con la presente si inviano le Osservazioni contro il Progetto di un impianto eolico codice procedura ID_VIP/ID_MATTIM: 12691 denominato "Pitigliano" ubicato nei comuni di Pitigliano (GR) e Sorano (GR) costituito da 20 (venti) aerogeneratori di potenza nominale 7,0 MW per un totale di 140,0 MW con relative opere connesse ed infrastrutture indispensabili.

“Progetto di un impianto eolico denominato “Pitigliano” ubicato nei comuni di Pitigliano (GR) e Sorano (GR) costituito da 20 (venti) aerogeneratori di potenza nominale 7,0 MW per un totale di 140,0 MW con relative opere connesse ed infrastrutture indispensabili”

TESTO DELLE OSSERVAZIONI

Immagine 1. Vincoli ex art. 136 del CBC dal PIT della Regione Toscana e zona approssimativa dove è progettato l'impianto industriale.

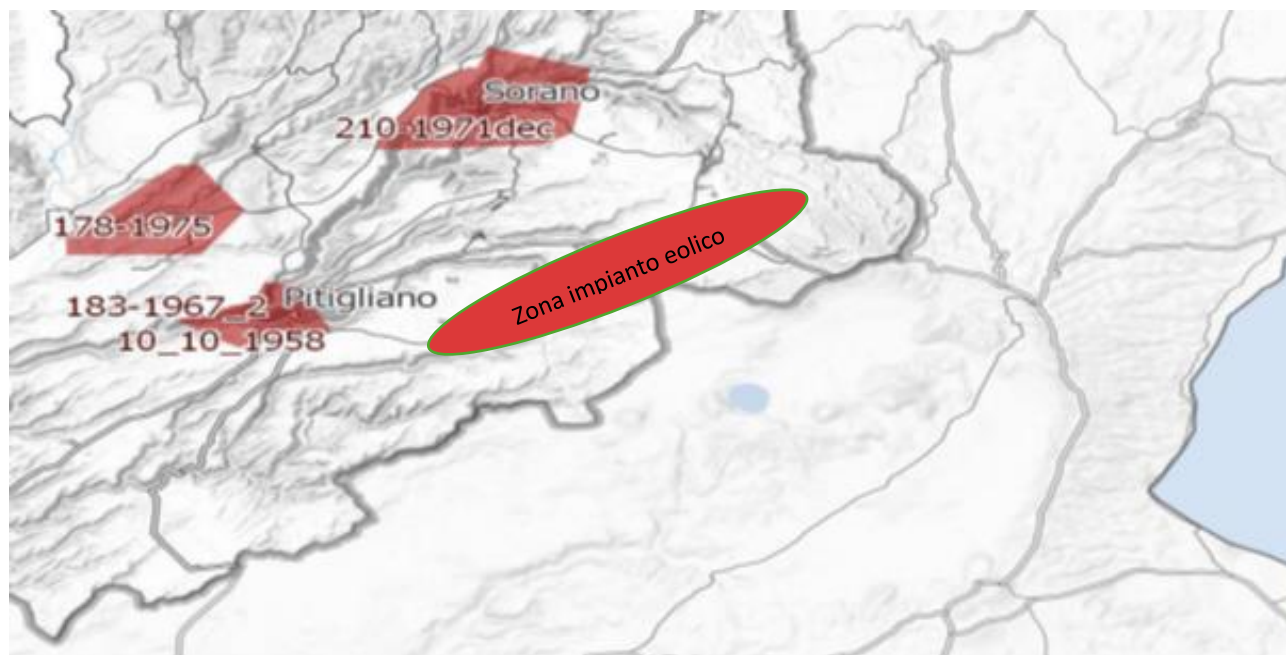
Inoltre, come sostiene la Proponente parte dell'impianto si verrebbe a trovare a 3,5 km dal centro abitato di Sorano. Infatti, tre degli aerogeneratori WTG 08, 09, 10 sono addirittura all'interno delle fasce di rispetto dei 3 km del suo vincolo paesaggistico di notevole interesse pubblico ex art 136 del CBC. Si evidenzia che così si crea

un'ulteriore incompatibilità con la tutela del Paesaggio.

Immagine 3. Cumulo di una parte di impianti eolici, fotovoltaici e geotermici industriali in progettazione ed esistenti intorno all’eolico industriale “Pitigliano”.

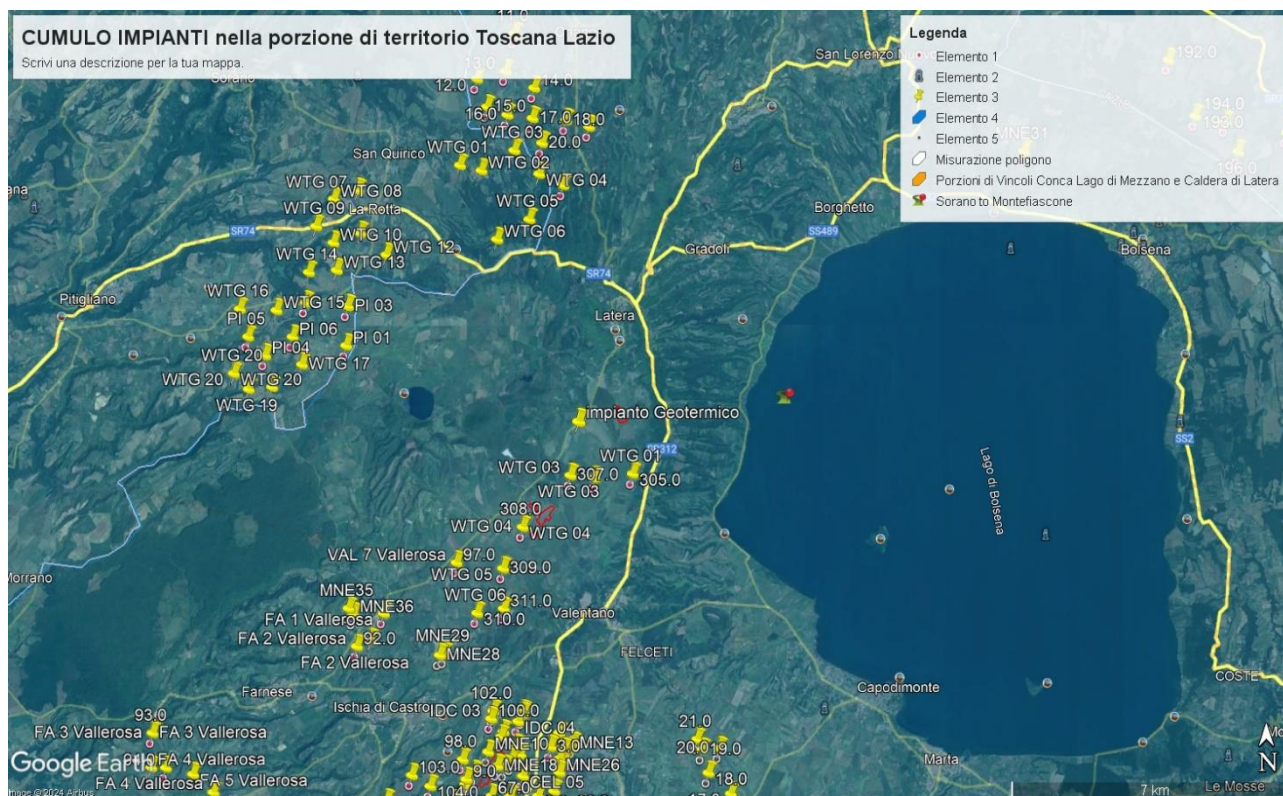
Beni Culturali “*Ambito paesaggistico, geologico e geomorfologico dell’orlo della caldera di Latera ...*” Non vengono nemmeno citati gli impianti eolici in progetto al MASE, il “Rempillo” (6 aerogeneratori) e un altro in verifica amministrativa di 14 aerogeneratori e 72, 6 MW. Ad oggi nei territori di Pitigliano, Sorano e in quello limitrofo potenzialmente potrebbero essere insediati 40 aerogeneratori alti 200 metri e larghi 170. Ma la proponente non cita neanche altri impianti che creerebbero il cumulo e quindi maggiore impatto. Infatti, sul territorio della “Città del Tufo” (Sorano e Pitigliano) impatterebbero anche l’impianto eolico “Montarzo” di Onano con 13 aerogeneratori con le dimensioni ricordate, l’altro eolico industriale nel territorio di Valentano con sette aerogeneratori (stesse dimensioni), gli impianti di Farnese con un minieolico di 3 Torri alte 60 metri già installate in località Poggio del Crognolo e l’impianto eolico industriale “Vallerosa” (7 aerogeneratori alti 200 metri e larghi 158 metri) in procedura VIA presso la Regione Lazio. Inoltre, altri impianti del minieolico già presenti a Valentano, Cellere e Piansano e due progetti eolici industriali con le stesse dimensioni (200 m x 170 m) nel Comune di Ischia di Castro. La valutazione del cumulo non prende neanche in considerazione gli impianti industriali di fotovoltaico e agrivoltaico in progetto a Farnese, Valentano, Ischia di Castro, Cellere. L’impianto geotermico in procedura Via al MASE, progettato nella Caldera di Latera. Quindi è stata effettuata una valutazione del potenziale impatto cumulativo non veritiera a dispetto di quanto affermato dalla proponente che sostiene di aver preso in considerazione uno spazio di 10 km intorno al suo impianto per gli impatti che si creerebbero.

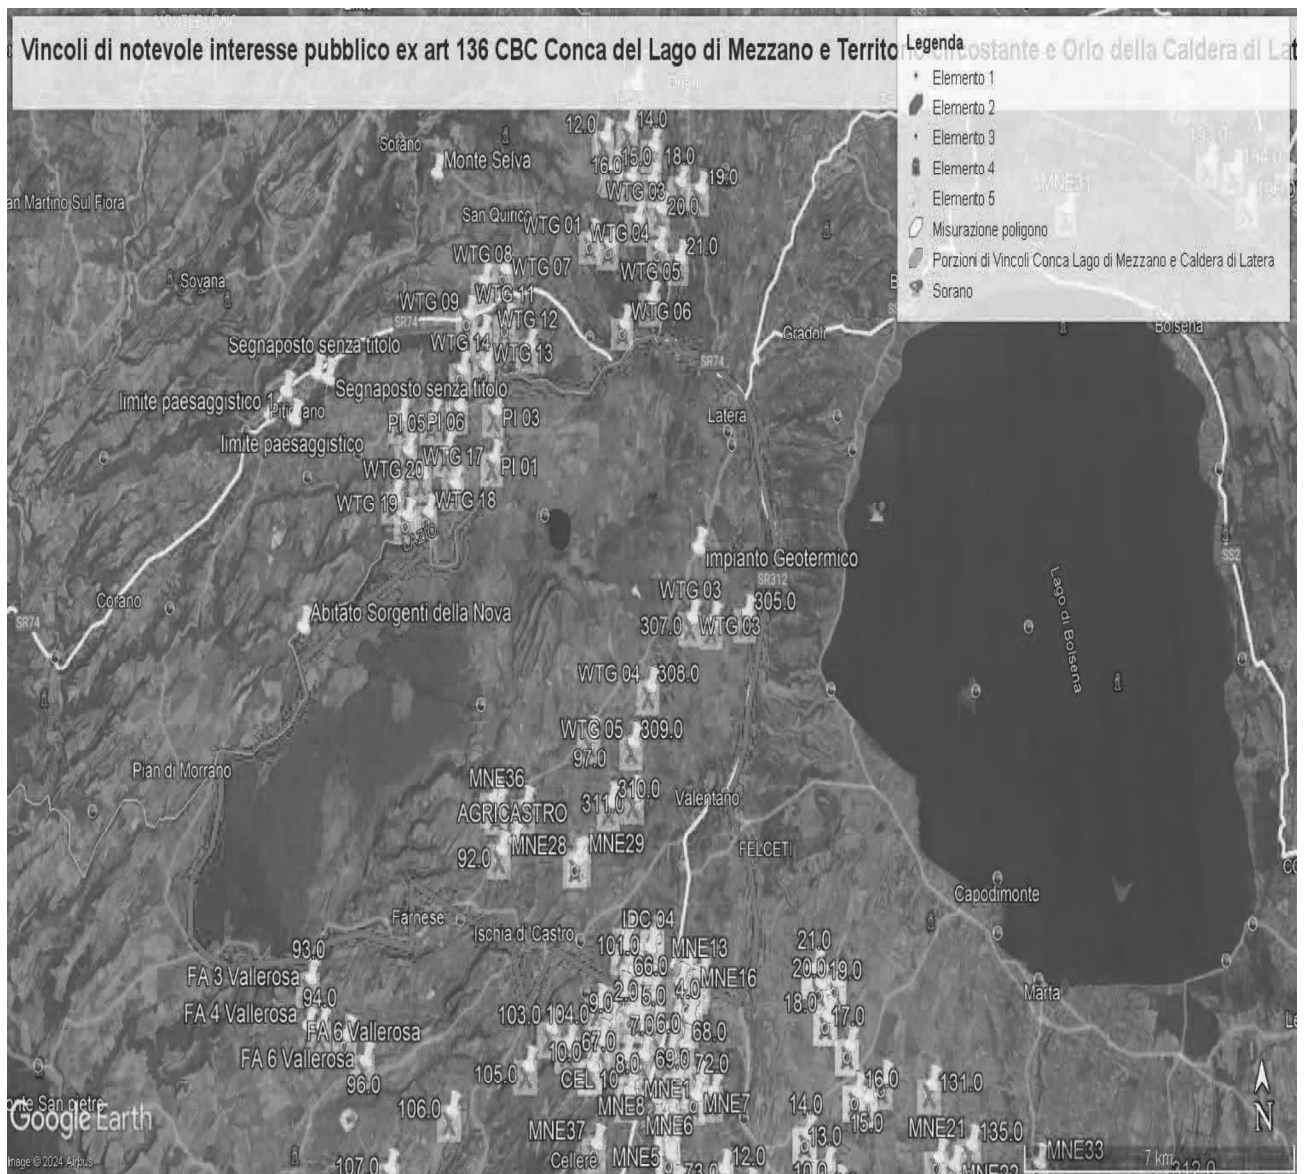
Al contrario si evidenzia che l'impianto eolico industriale citato non solo ricadrebbe con tutti e 20 gli aerogeneratori all'interno delle fasce di rispetto di 3 km di due vincoli paesaggistici di notevole interesse pubblico esistenti nella Regione Lazio e con una parte di essi nel vincolo paesaggistico del Centro abitato di Sorano (GR) quindi in aree non idonee all'installazione di impianti di energia rinnovabile. Addirittura, alcuni aerogeneratori sarebbero ubicati a poche centinaia di metri dai perimetri dei due vincoli paesaggistici laziali ex art 136 del CBC.

IMMAGINE n. 2 Impianto eolico industriale “Pitigliano” e distanze aerogeneratori dai Vincoli della Conca del Lago di Mezzano...

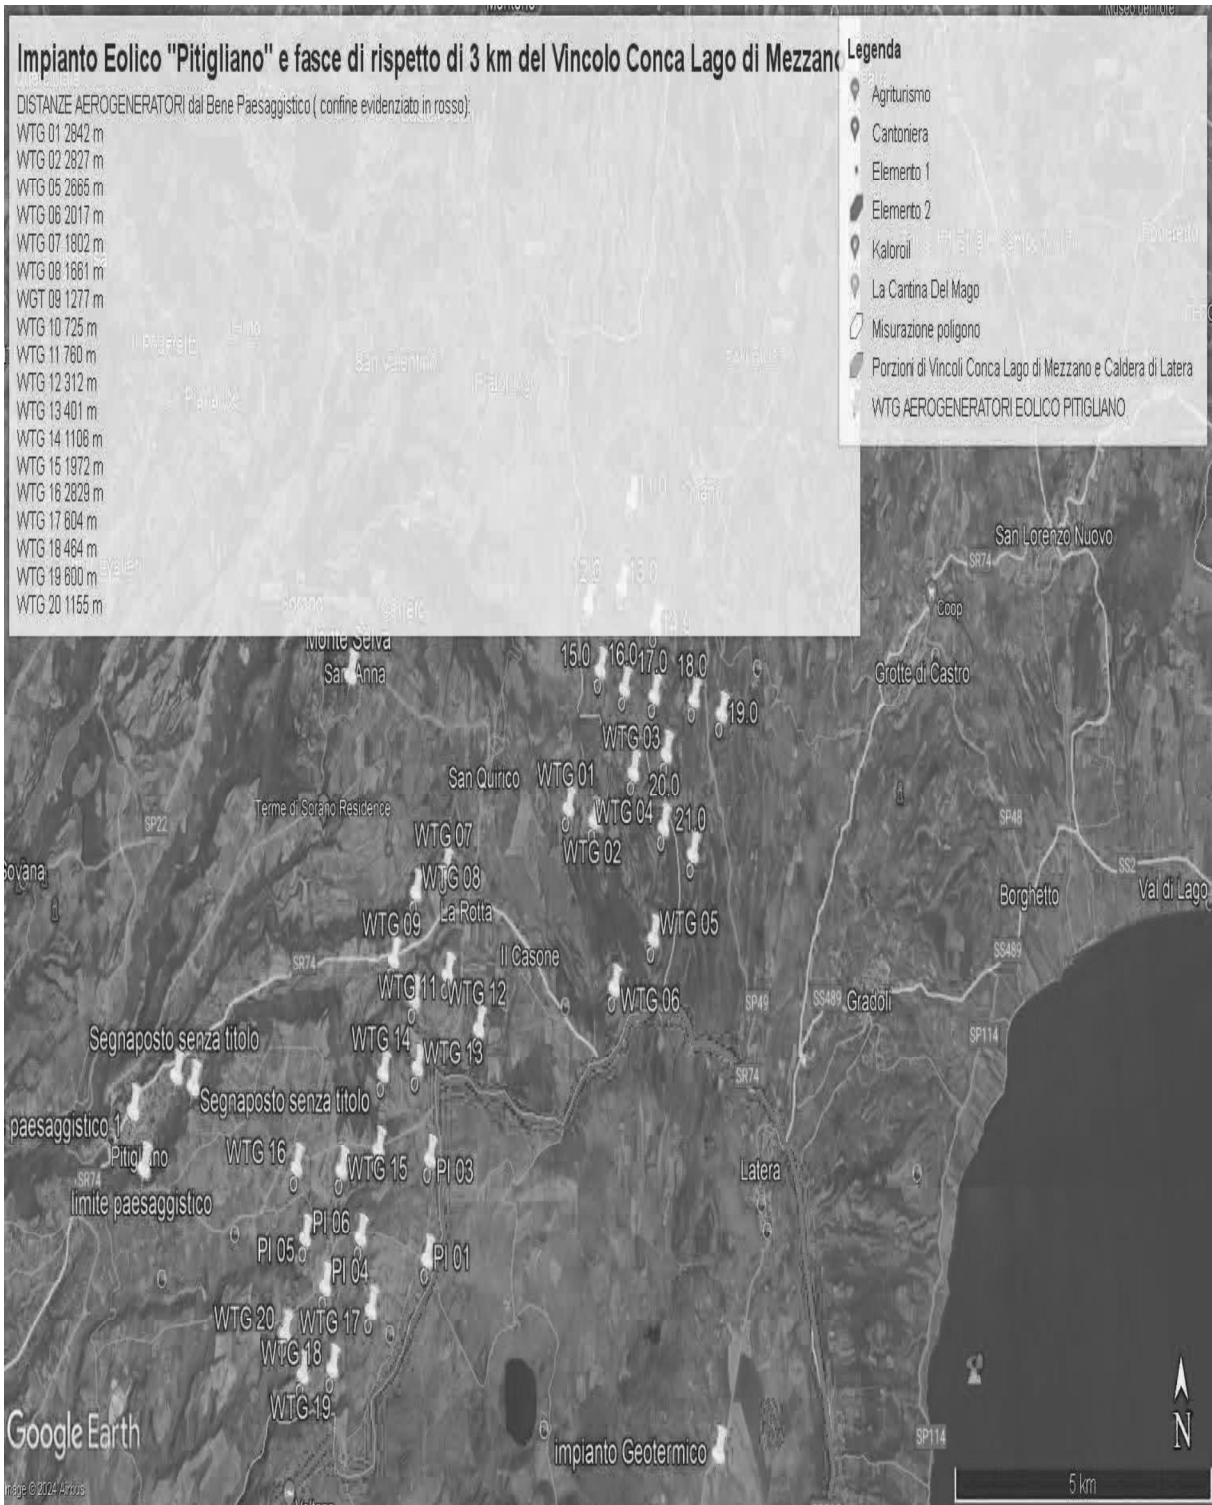
Come è illustrato nell'immagine si ribadisce che l'impianto industriale "Pitigliano" ricade completamente all'interno delle fasce di rispetto dei due vincoli di notevole

interesse pubblico e lambisce quelle di un terzo vincolo e quindi come affermato dal Consiglio di Stato nelle sentenze citate, l'impianto è insediato in area non idonea ai sensi dell'art. 20 comma 8 lettera c quater del D.Lgs. n. 199/2021 e ss.mm.ii al contrario di quanto sostiene la proponente.

IMMAGINE n. 3 Impianto eolico industriale "Pitigliano" e distanze aerogeneratori dai Vincolo "Orlo della Caldera di Latera."

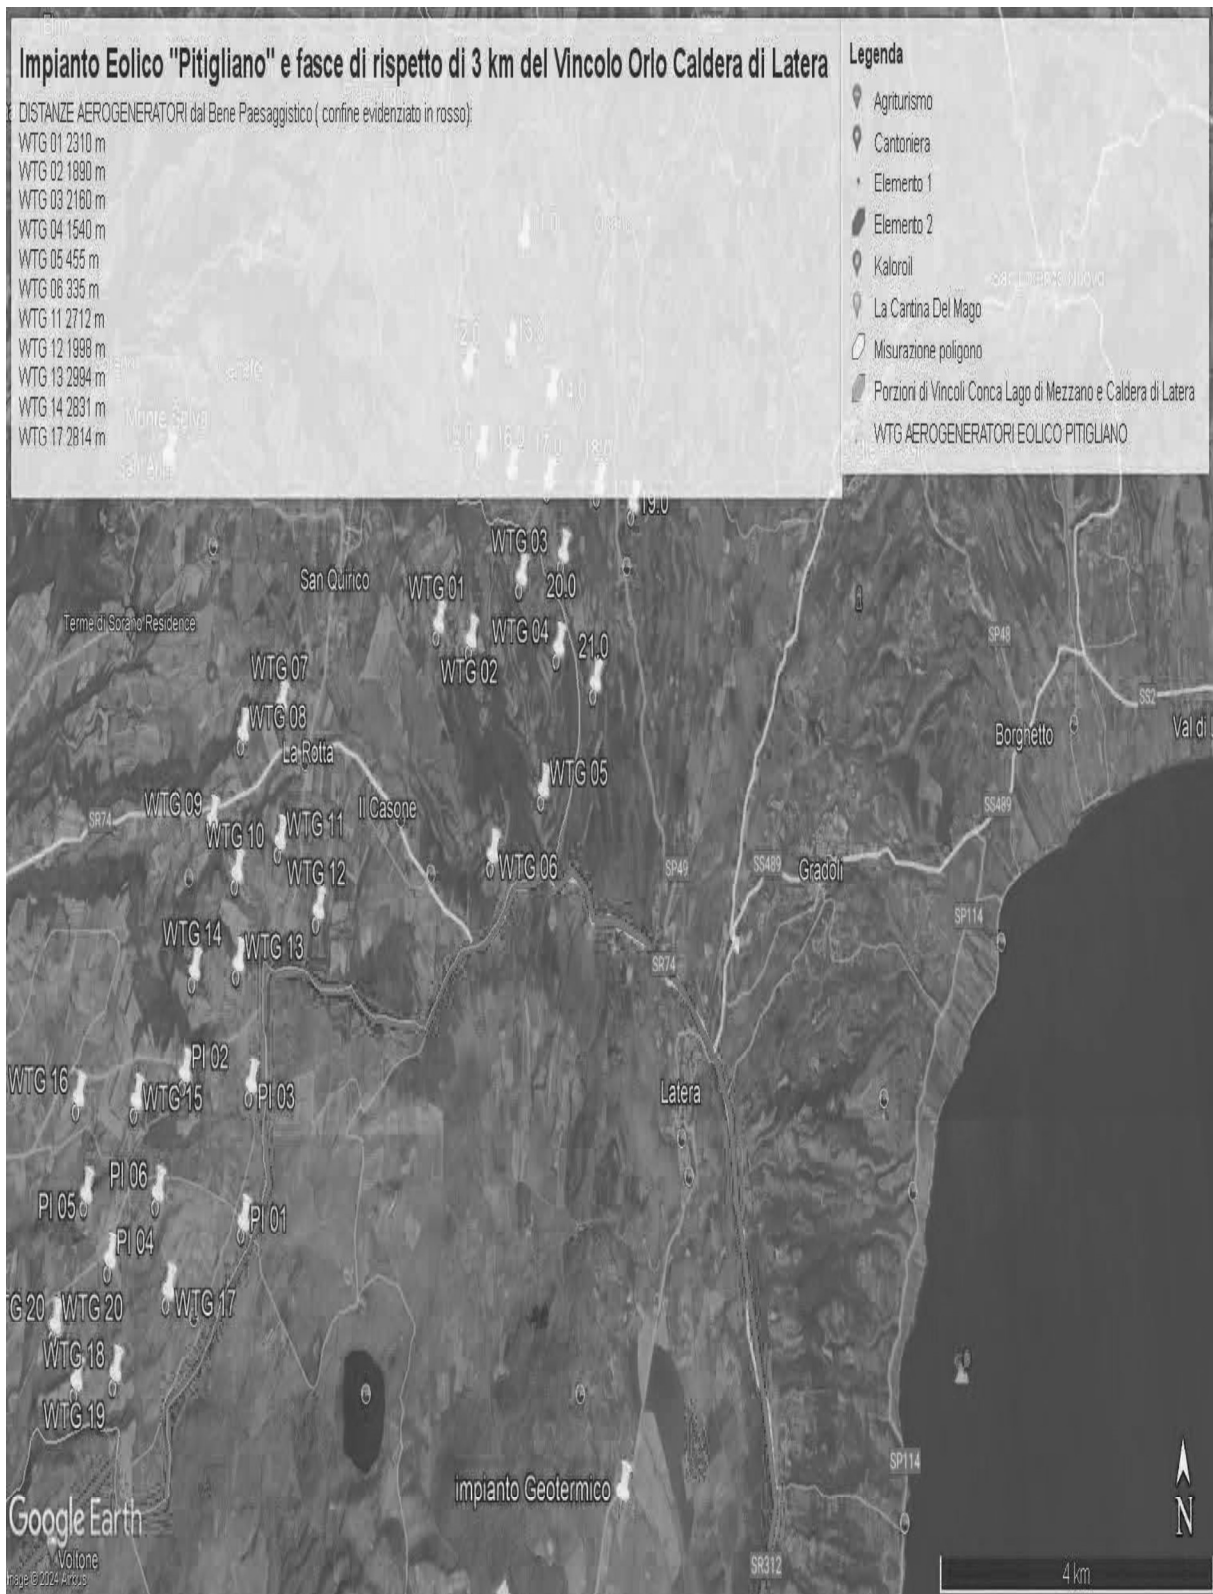
Concludendo, si evidenzia ancora che la proponente non effettuando la procedura prevista dalla Parte III delle Linee Guida nazionali ha ignorato un vincolo paesaggistico di notevole interesse pubblico istituito con un provvedimento del Segretariato regionale del Ministero della Cultura per il Lazio che ha emanato il Decreto di dichiarazione di notevole interesse pubblico n. 22 del 15.02.2024 ai sensi e per gli effetti dell'art. 136, co. 1, lett. c) e d) del decreto legislativo 22 gennaio 2004, n. 42, "Ambito paesaggistico, geologico e geomorfologico dell'orlo della caldera di

Latera e delle sue pendici interessate dai centri eruttivi periferici" nei comuni di CELLERE, FARNESE, ISCHIA DI CASTRO, LATERA, PIANSANO.

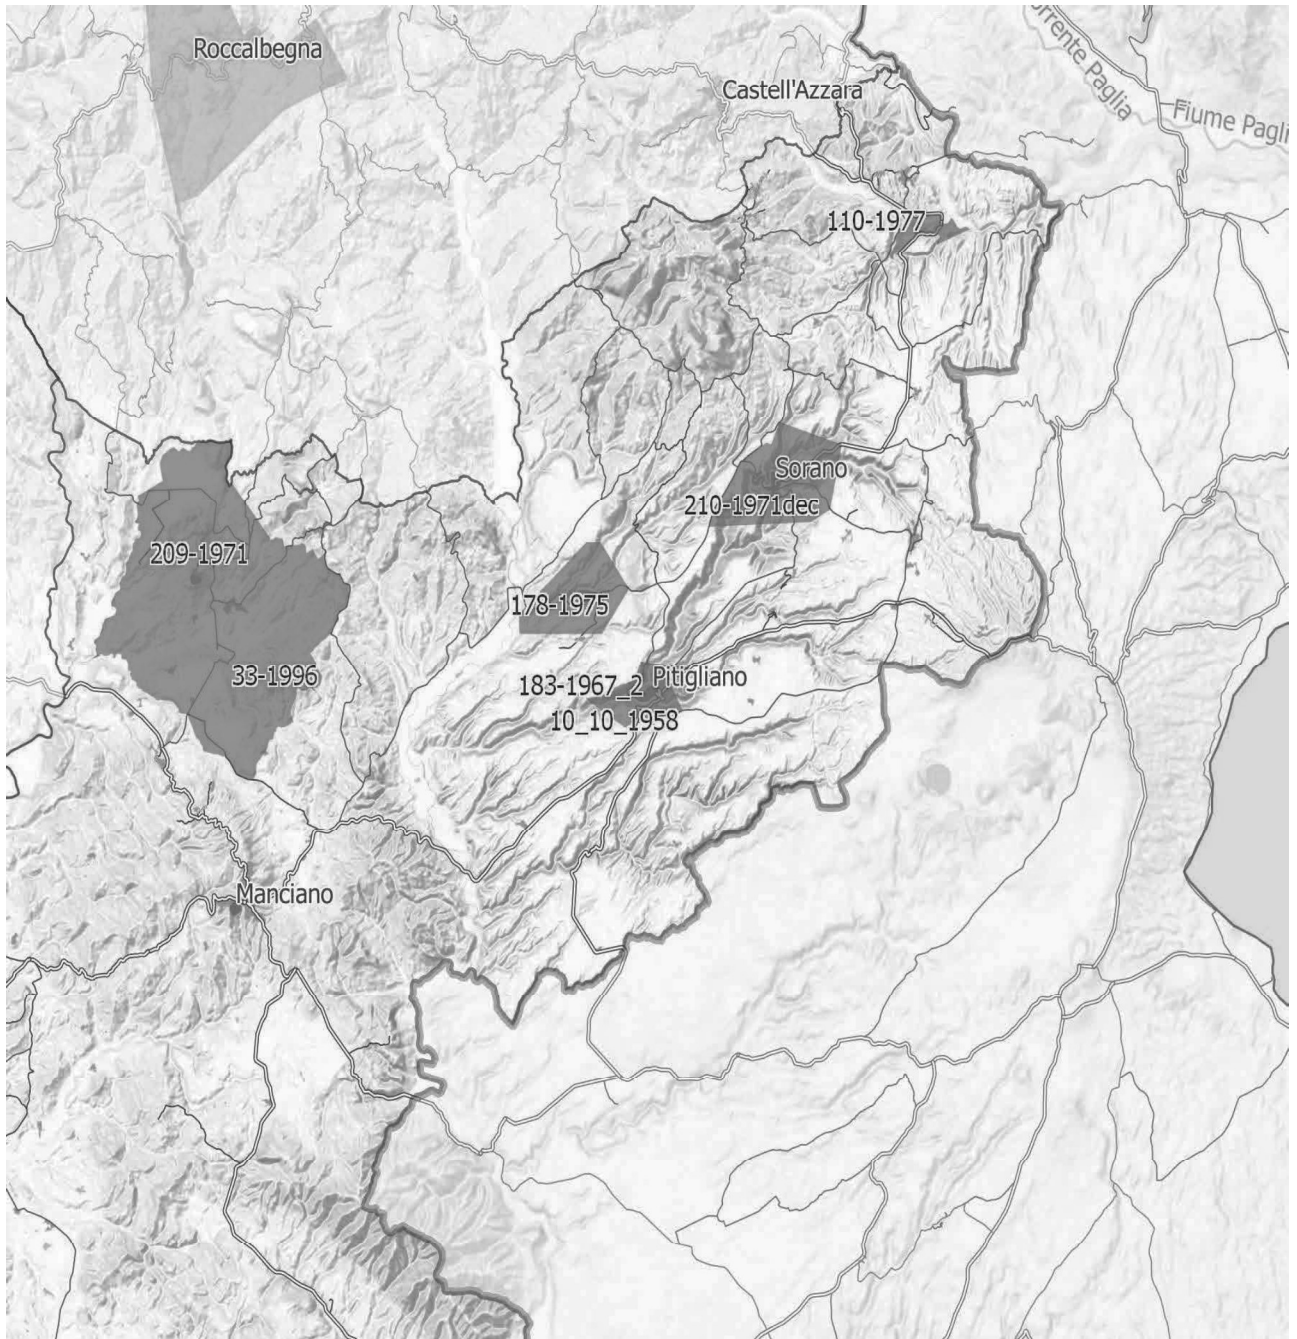
IMMAGINE n. 4 Si evidenzia che i tre aerogeneratori WTG 07, WTG 08 e WTG 09 impattano con il vincolo paesaggistico di notevole interesse pubblico del Centro Storico di Sorano. Il WTG 07 si troverebbe a 2828 m, WTG 08 2504 e WTG 09 2990. Il cavidotto dell'impianto invece impatta in buona parte del Vincolo paesaggistico ex art. 136 del CBC del Centro Storico di Pitigliano.
